PROJETO DE LEI Nº 3.921/2022

Parecer Técnico nº: 2022_093_PT_CGRR_ER
Processo nº: 59053.006692/2022-41
Proponente: Prefeitura Municipal de Ponte Nova - MG

Assunto: Análise de viabilidade do Plano de Trabalho conforme Art. 5º da Portaria MDR nº 3033/2020.

Meta 20: Execução de muro de contenção no
Distrito Anna Florência

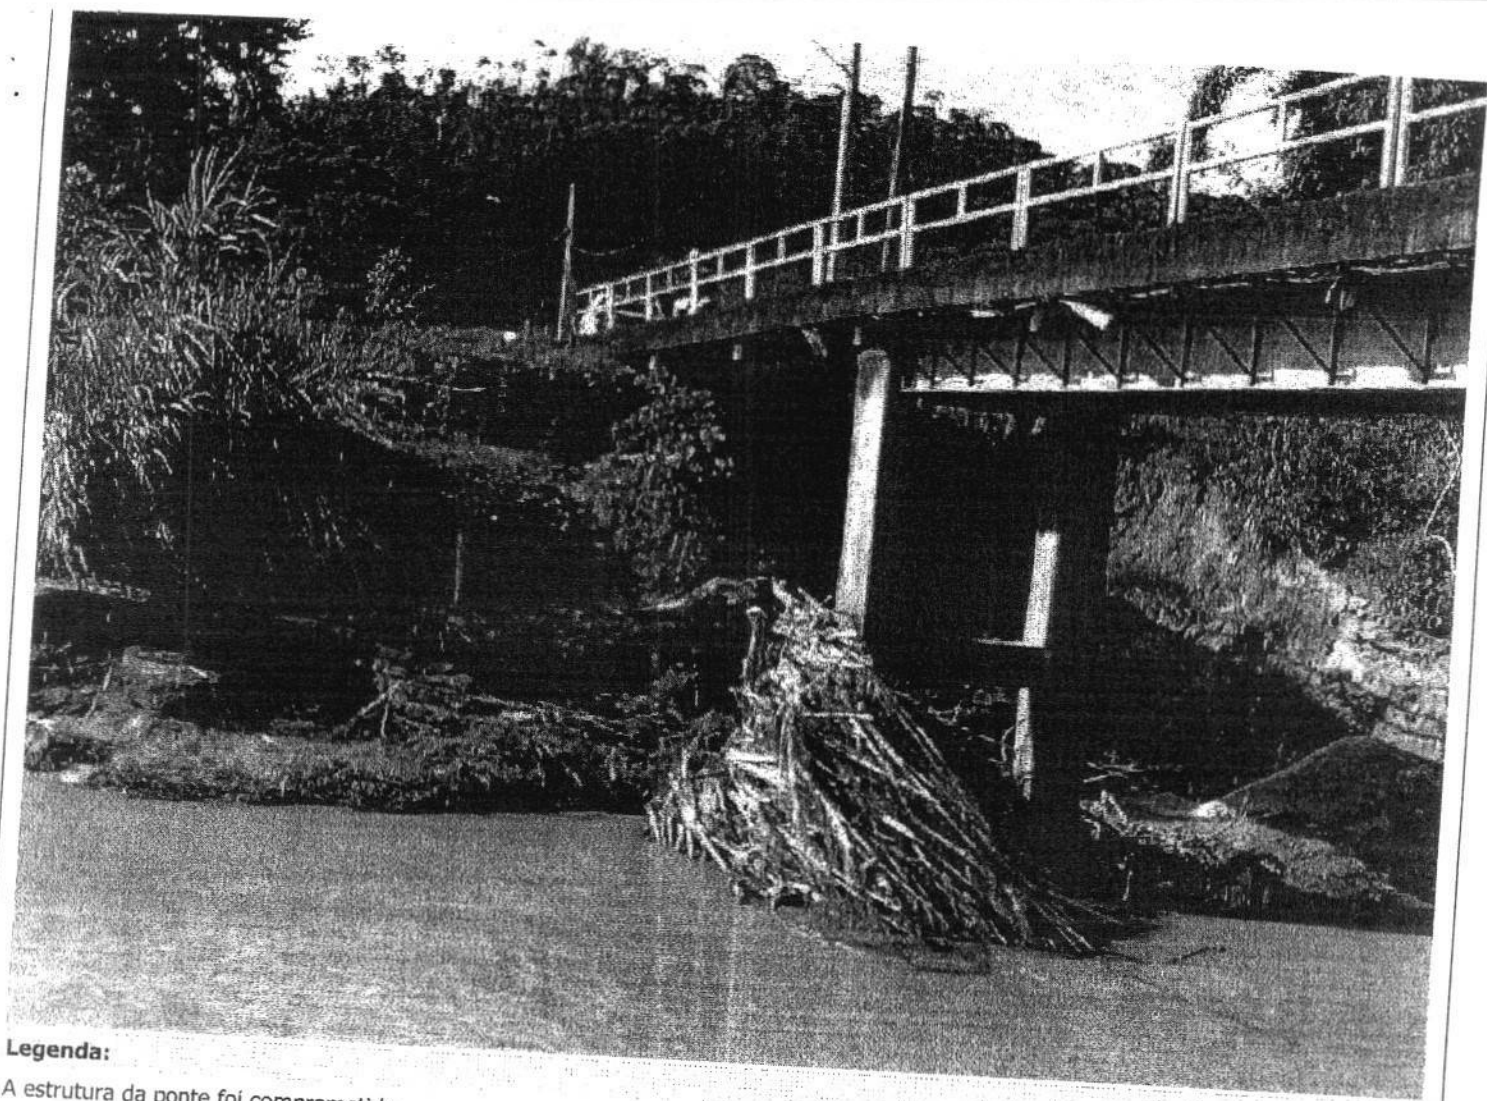
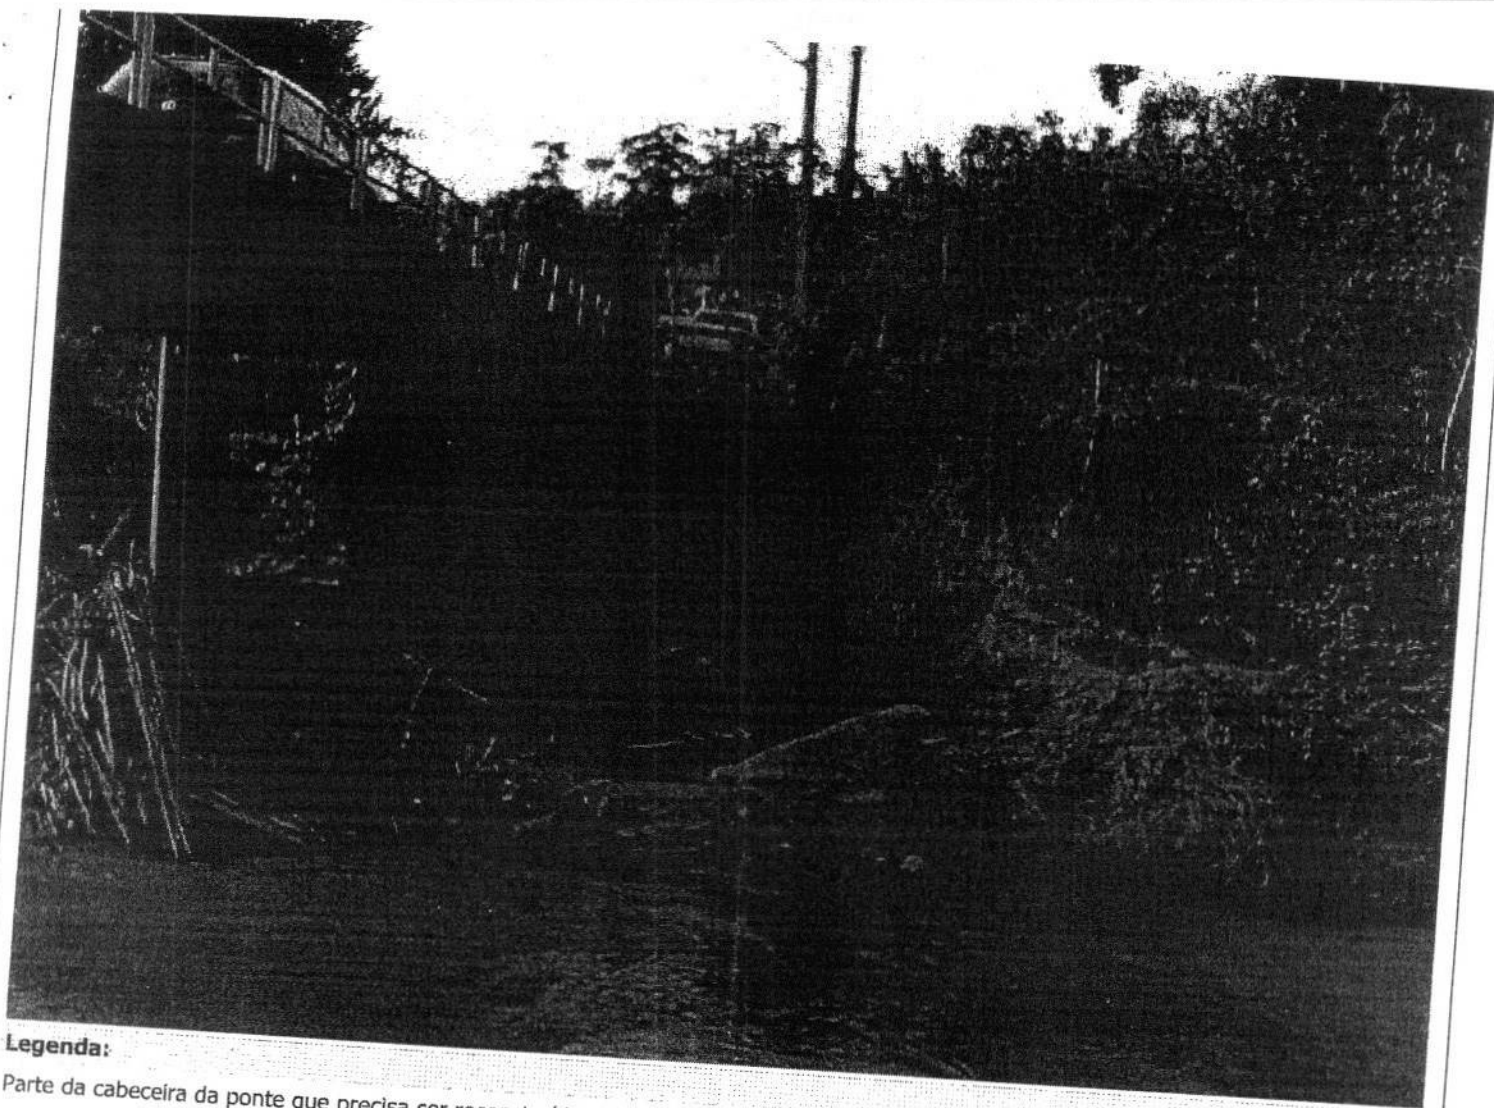
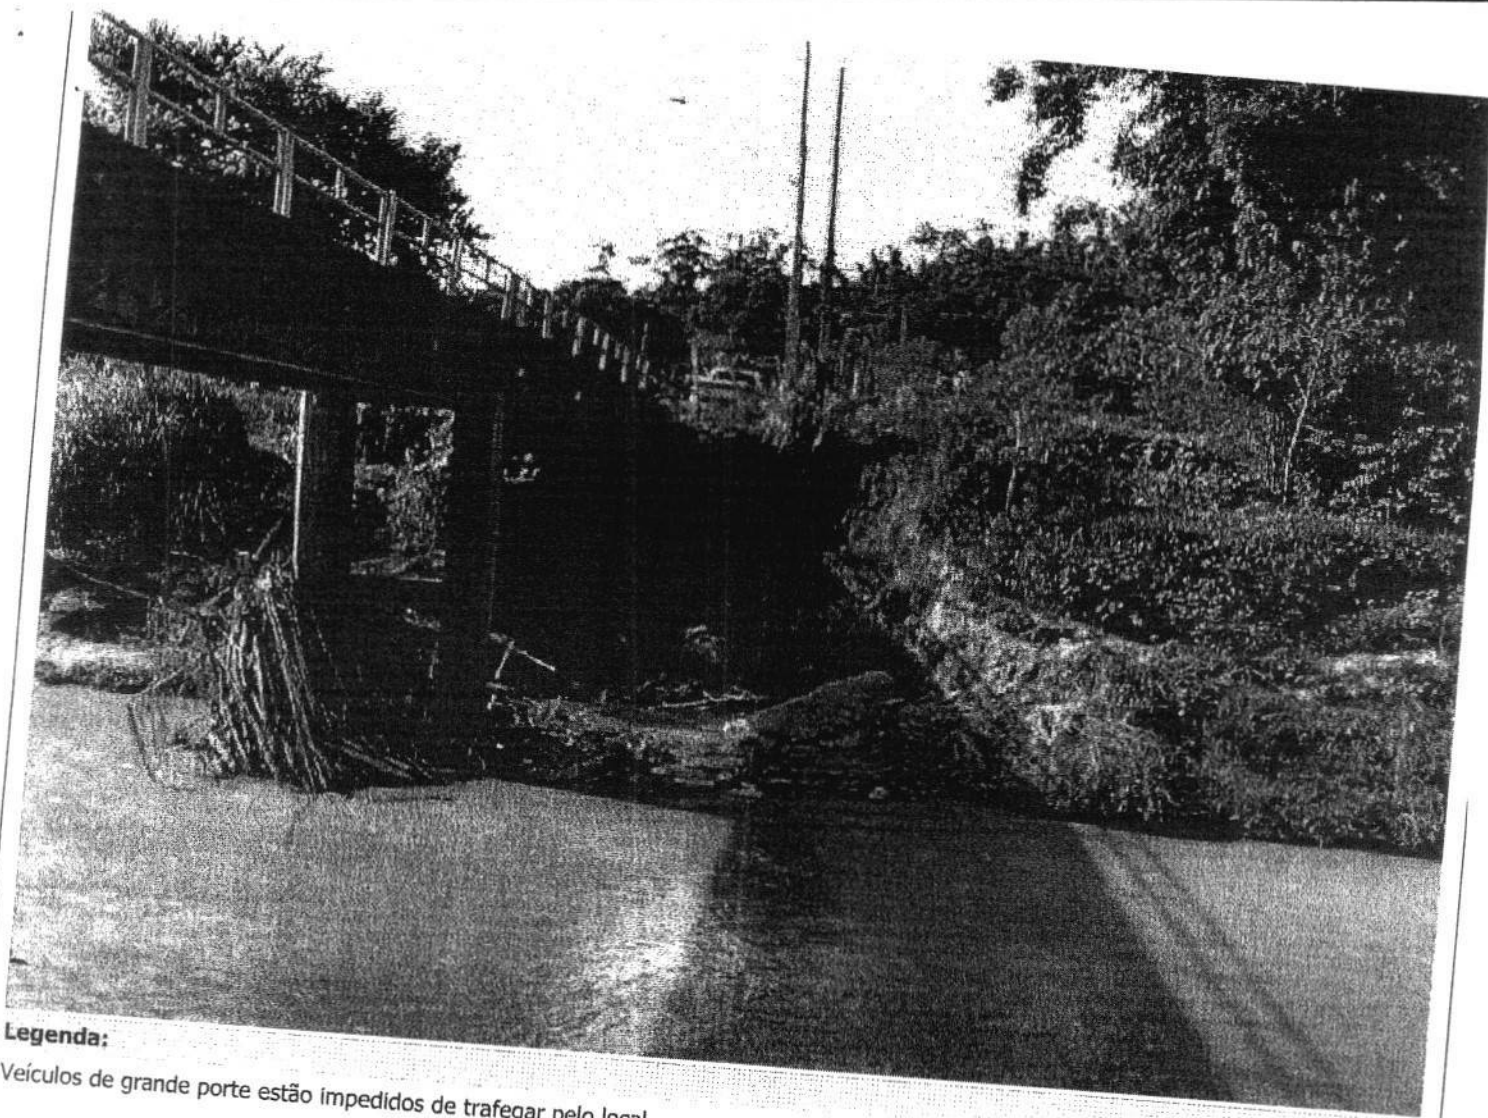
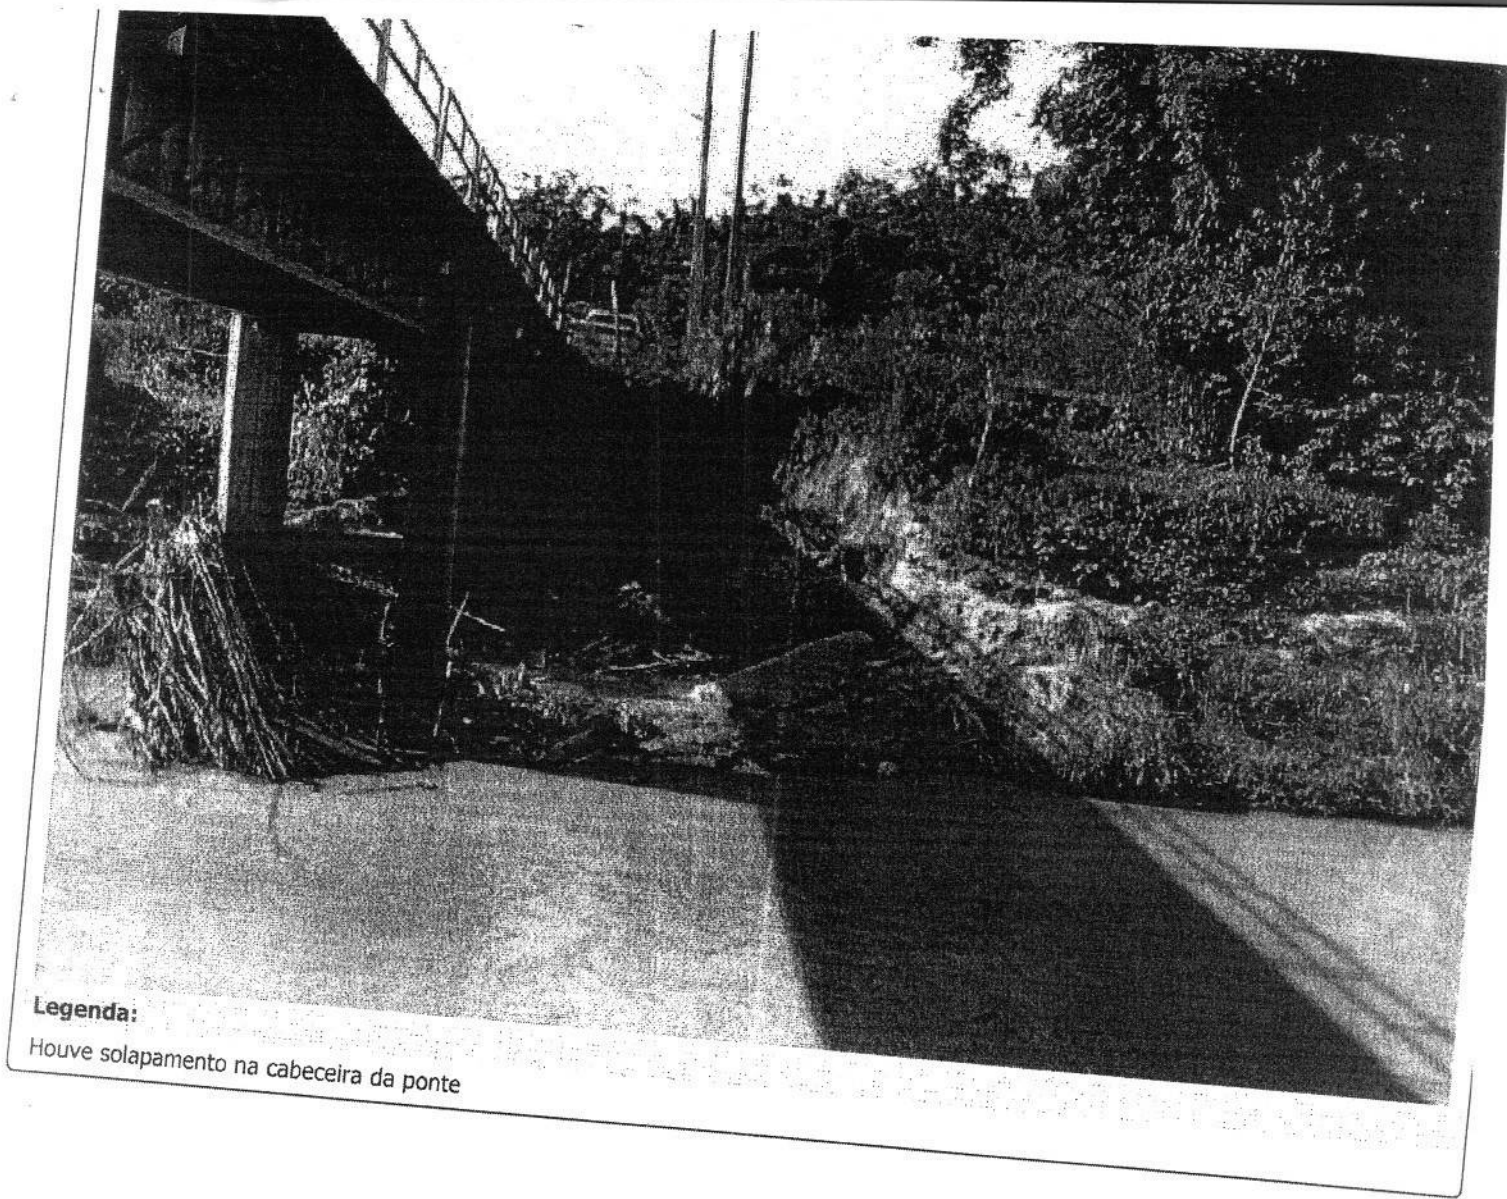
10. A imagem do Google Earth, de 22 de julho de 2021, mostra que a ponte apresenta funcionalidade e o Relatório de Diagnóstico mostra a cabeceira danificada, sendo assim, se enquadra na funcional programática de reconstrução;

12. Recomendamos a aprovação das metas 9 e 20 a aprovação parcial da meta 10 no valor total de R\$ 603.765,75.
